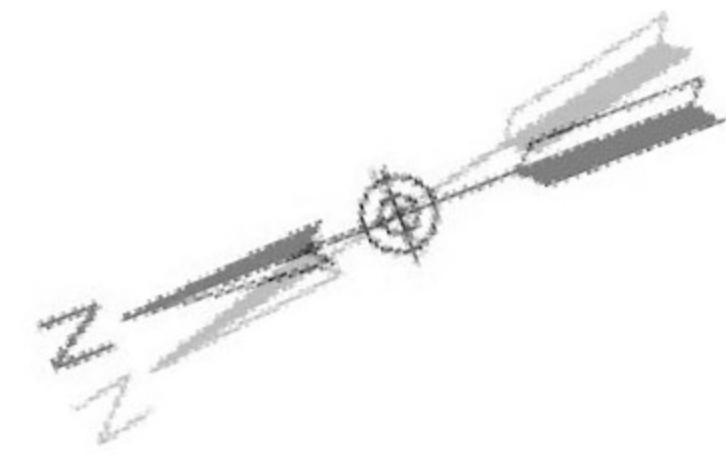
-1,74/-2,07/ -2,0/ -1,94/ -2,18/ -2,39/ -2,70

← 110/90 ? - 442m , wodoc do przebudowy na dz. 240/20 - gminna (po starej trasie 470m - z obejściem dz. 245/2)

spadek) - S16 (-2,0)

łączny 445m z wodoc w 90 wymienionym na w 110 < 470m
